改 善 箇 所 説 明 図

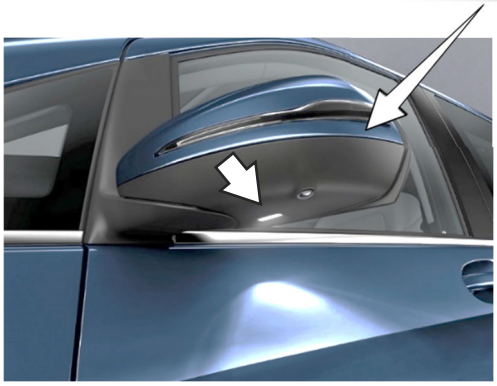
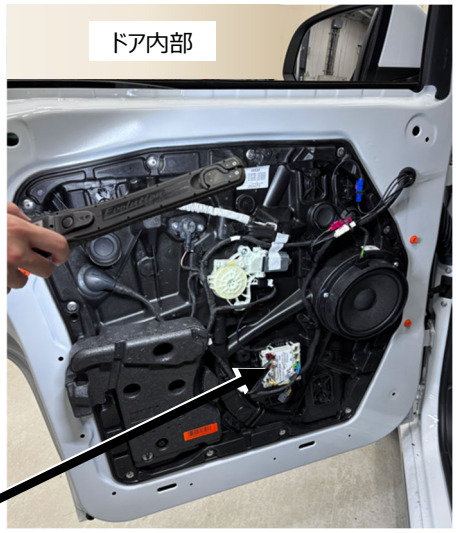
不具合発生箇所

ドアミラー下部に備えられたアンビエントライトにおいて、製造工程が不適切なため、配線が誤って接続されているものがある。そのため、暗所においてドアミラーのカメラが作動した際に、当該ライトが点滅し、保安基準に適合しないおそれがある。

全車両、アンビエントライトの作動点検を行い、正しく作動しない場合は配線を修正する。

識別 ： 車台番号の付近に黄色の識別ペイントを塗布する
